**ENQUETE PUBLIQUE PORTANT SUR LE PROJET  
DE REMISE EN EAU DE LA RANCE NATURELLE SUR LES  
COMMUNES DE PLOUASNE, SAINT MADEN ET TREFUMEL****MEMOIRE EN REPONSE  
DU PROCES VERBAL DE SYNTHESE**Rappel de la genèse de projet :

Dans les paragraphes suivants sont présentés les synthèses des observations du registre (en bleu) et les éléments de réponses apporté par Dinan Agglomération, maître d'ouvrage du projet, ainsi que CŒUR Emeraude et le Cabinet SEGI en appui technique.

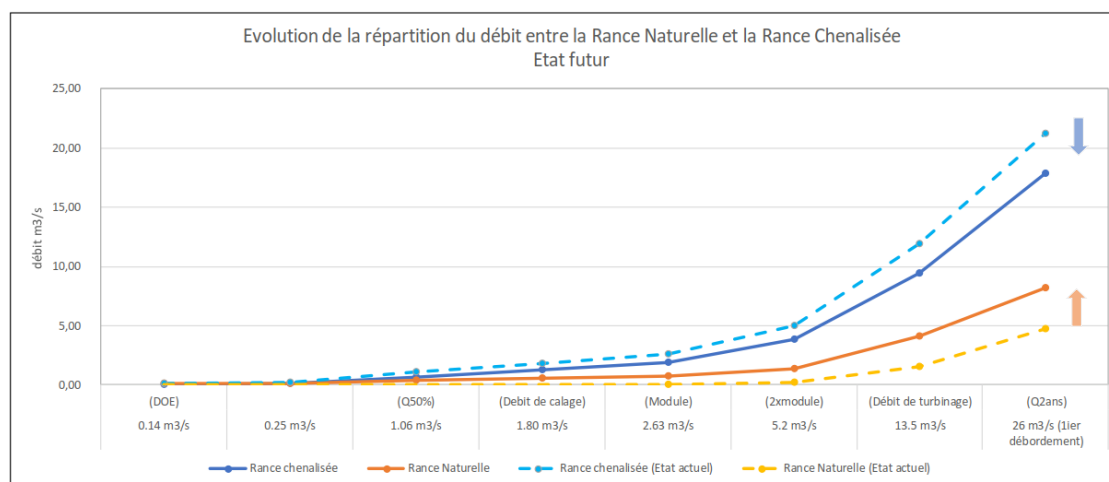
*Il interroge le maître d'ouvrage sur les mesures qui seront mises en place si la réalisation du seuil de dérivation à la diffluence conduit à augmenter la fréquence des inondations des zones sensibles.*

- Actuellement, la Rance Naturelle est très légèrement alimentée pour des gammes de débit situé en dessous du « module » soit 2.6 m<sup>3</sup>/s, uniquement dépassé 30 % du temps. Ainsi, 70 % du temps l'ancien lit de la Rance est à sec.
- Le projet permet d'envisager l'alimentation de la Rance Naturelle dès le débit réservé (0.27 m<sup>3</sup>/s) et pendant le Débit d'Objectif d'Etiage (0.14 m<sup>3</sup>/s) soit un gain de « mise en eau » de l'ancien lit de 70 %. La Rance naturelle retrouvera ainsi ces fonctionnalités biologiques toute l'année.
- La modélisation de l'état futur a permis de quantifier l'augmentation du débit dans la Rance naturelle, en fonction des débits sortant de Rophémel.

En réhaussant le radier de la Rance chenalisée, la Rance naturelle sera mieux alimentée durant les faibles débits par rapport à la situation actuelle. Pour des débits plus importants, la répartition des débits transitera majoritairement vers la Rance chenalisée, du fait de la section passante plus importante sur le bras chenalisé que sur le bras naturel.

1er débordement au droit des passages busés sur le bras naturel  
(Pour un Q total = 26 m<sup>3</sup>/s)

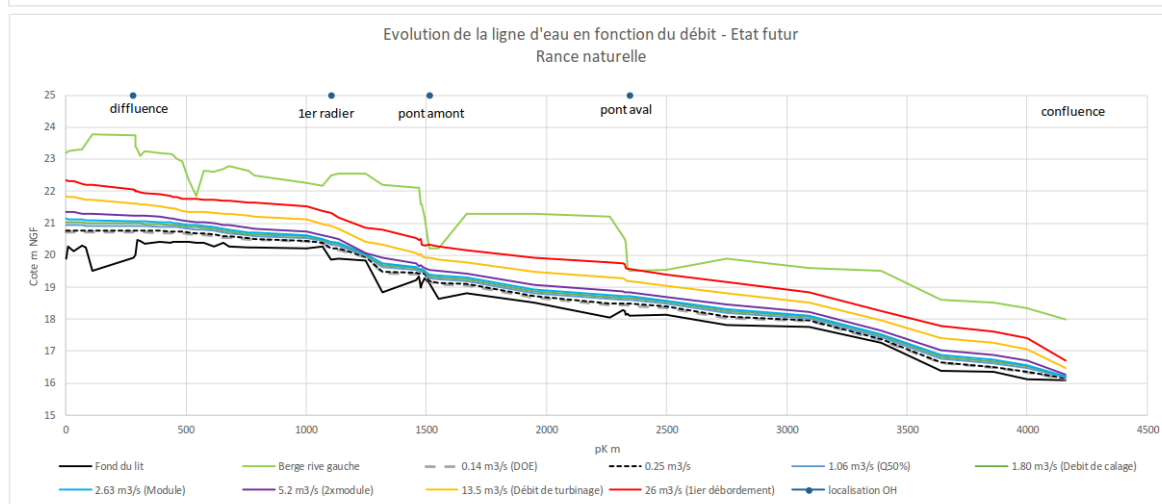
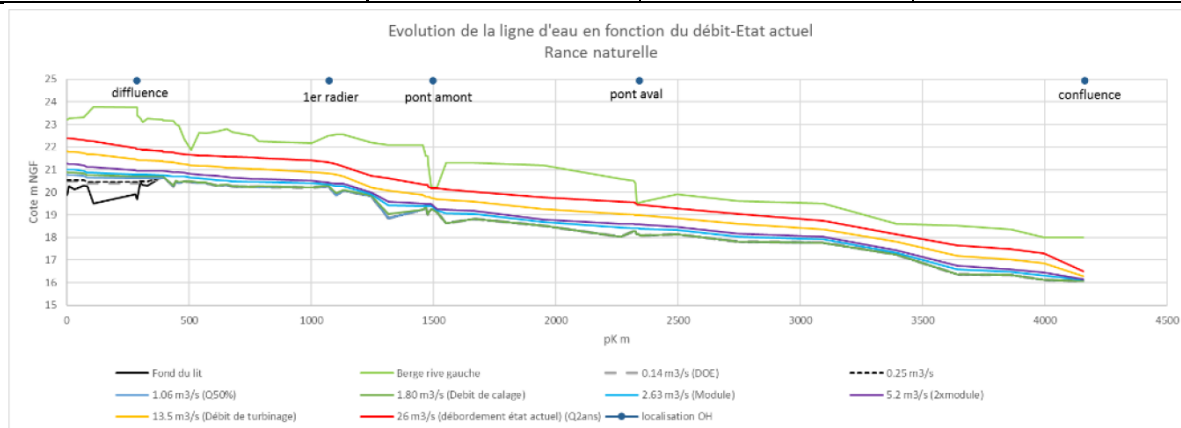
*Il rappelle que plusieurs interventions lourdes de curage et d'extraction de sédiments ont été réalisées dans les années 1980 pour prévenir les inondations et que ces interventions ont vraisemblablement contribué à l'enfoncement du lit chenalisé et à la déconnexion de la Rance naturelle. Il est donc étonnant de lire que l'apport de matériaux pour recharger*

le lit majeur ne contribuera pas à aggraver le risque d'inondation sur la zone située entre les deux lits de la rivière.

En l'état actuel, le premier débordement observé au niveau de la Rance naturelle se situe au droit de l'ouvrage de franchissement le plus en amont (pont 4 buse), dans le cas d'un débit total de la Rance d'environ 26 m<sup>3</sup>/s (Débit de période retour 2ans), équivalent à 4.7 m<sup>3</sup>/s sur le bras naturel.

Après projet, le premier débordement localisé sur la Rance naturelle, au droit de ce pont restera situé au niveau de ce même ouvrage de franchissement tel que :

- Pour un débit total de la Rance égal à 15 m<sup>3</sup>/s, soit plus fréquemment qu'en l'état actuel mais de manière « non significative » (Débit dépassé moins de 3 % du temps soit environ 11 jours/an) et en deçà de 13.5 m<sup>3</sup>/s correspondant au futur débit de turbinage (4.1m<sup>3</sup>/s dans le bras naturel).
- Pour un débit total de la Rance relativement identique à la situation actuelle, (Débit dépassé moins de 1 % du temps soit environ 4 jours/an), cela en cas d'aménagement des dalots et augmentation de leurs sections passantes.

En situation actuelle, pour les crues constatées d'environ 35 m<sup>3</sup>/s sur la Rance avant difffluence (période de retour entre 2 et 5 ans), aucun débordement de la rivière n'est observé au droit des habitations et des bâtiments d'exploitation de la Ville-Es-Neveu. Le modèle indique qu'il en sera de même après aménagement.

Le premier débordement de l'ancien lit de la Rance au droit de la propriété a lieu pour un débit en aval de Rophémel de 58 m<sup>3</sup>/s, soit 14m<sup>3</sup>/s dans la Rance naturelle. Le modèle indique qu'après aménagement du seuil, ceci se produira autour des 49 m<sup>3</sup>/s. Dans ces situations aucune habitation ni bâtiment d'exploitation n'est touché. (Cf entretien avec Y. BAZY du 11 mars 2019)

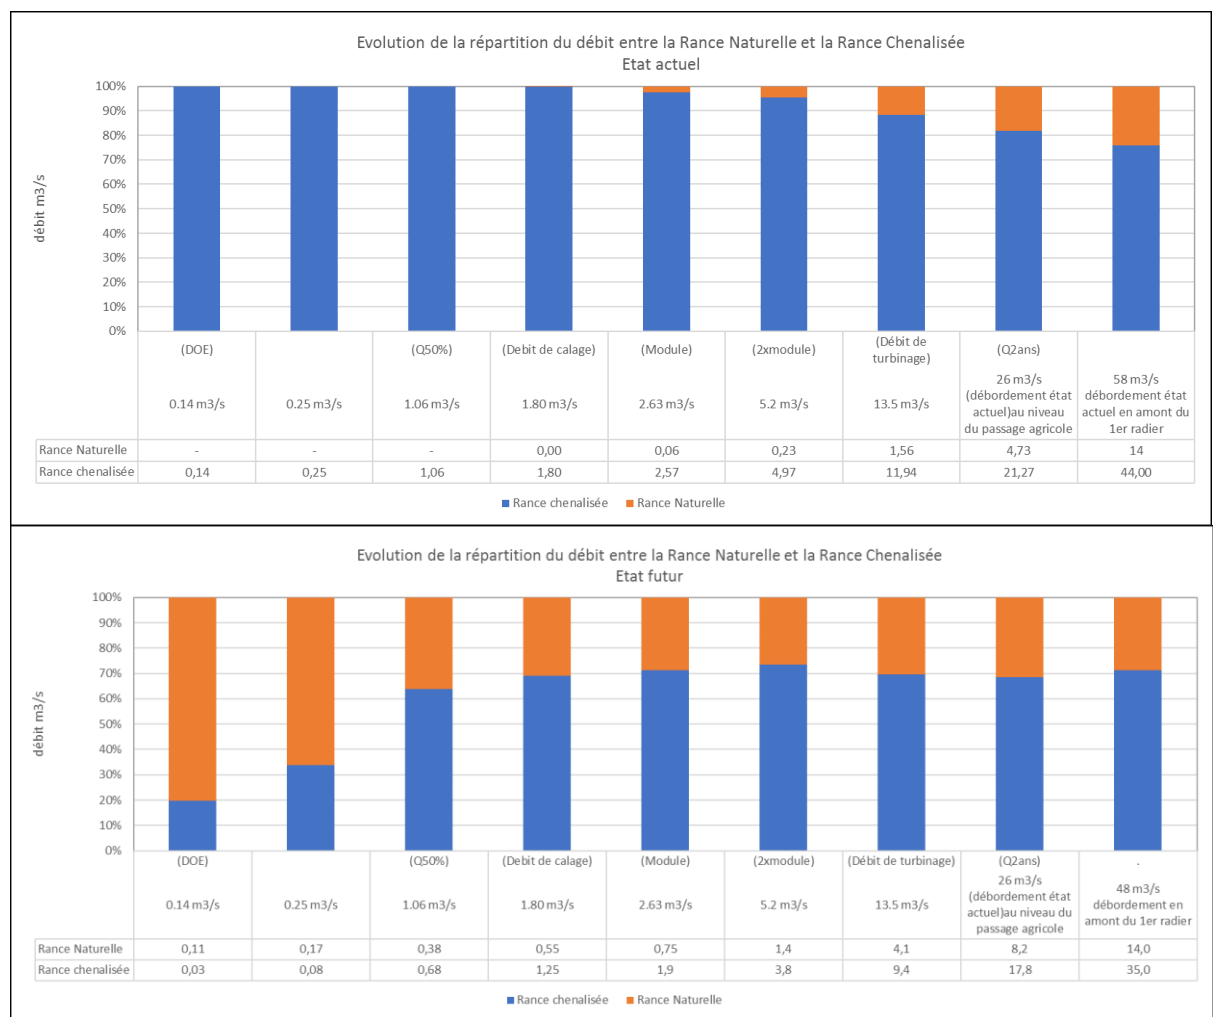
*Les points de prélèvement ne sont pas ceux mentionnés dans le dossier d'enquête.*

*Il signale que les points de pompage mentionnés dans le dossier ne correspondent pas à ceux autorisés.*

Quant au positionnement des points de prélèvement sur la carte du dossier DAU/DIG, ceux-ci seront réajustés.

La carte des prélèvements est présentée page 55 du dossier DIG/ DAE, ils sont généralement réalisés dans les « cavités » et non pas dans les radiers, ce qui devrait permettre de conserver une lame d'eau suffisante pour le prélèvement. Ces prélèvements pourront bien entendu être déplacés en informant préalablement les services instructeurs de la DDTM.

Figure 28 : Evolution de la vitesse en fonction du débit -Etat actuel -bras Rance Naturelle

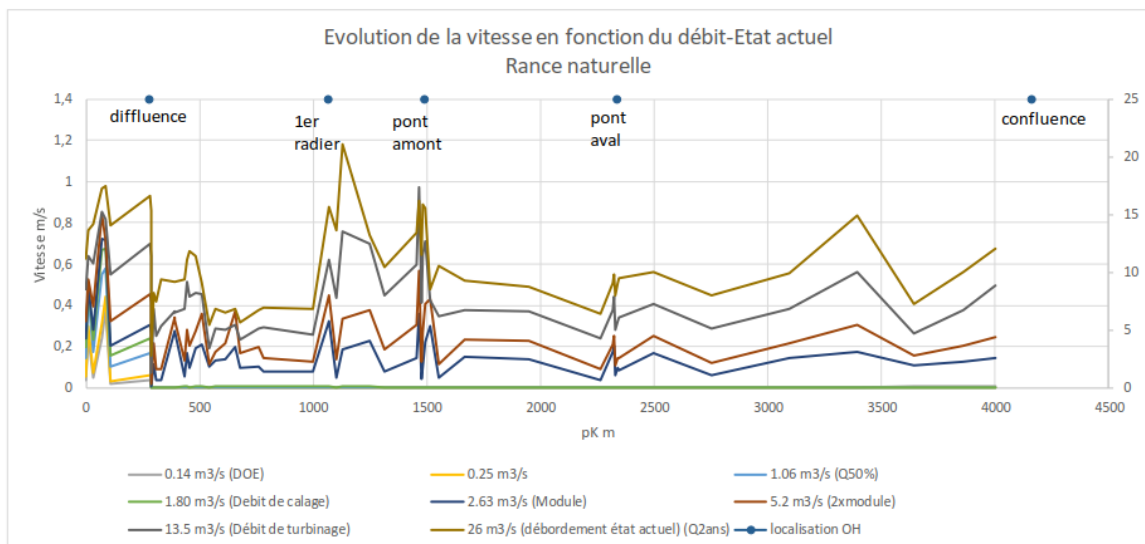
Le projet va augmenter la vitesse à la confluence de la Rance chenalisée et de la Rance historique (formation d'un goulot d'étranglement), ce qui augmentera le risque d'inondation sur les communes situées en aval du projet.

Quid de la protection des biens et des personnes ?

Pour la partie avale, les vitesses augmentent au droit de la Rance naturelle, par le fait que celle-ci sera davantage alimentée. A contrario, les vitesses diminueront sur le bras de la Rance chenalisée.

Il est à préciser que ces variations de vitesses resteront minimales. Il n'y aura pas « d'effets goulots » amplifiés par des écoulements turbulents comme mentionné.

En témoigne les situations modélisées au point kilométrique 4000 m (aval du tronçon modélisé sur le bras naturel) :

- Pour les débits moyens du « module » (2.63 m³/s), les vitesses estimées sont proches de 0.17 m/s en situation actuelle contre 0.5 m/s en situation future.
- En cas de débit de turbinage (13.5 m³/s), les vitesses estimées sont proches de 0.5 m/s en situation actuelle contre 0.85 m/s en situation future.
- En cas de débit débordement (26 m³/s), les vitesses estimées sont proches de 0.65 m/s en situation actuelle contre 1.05 m/s en situation future.
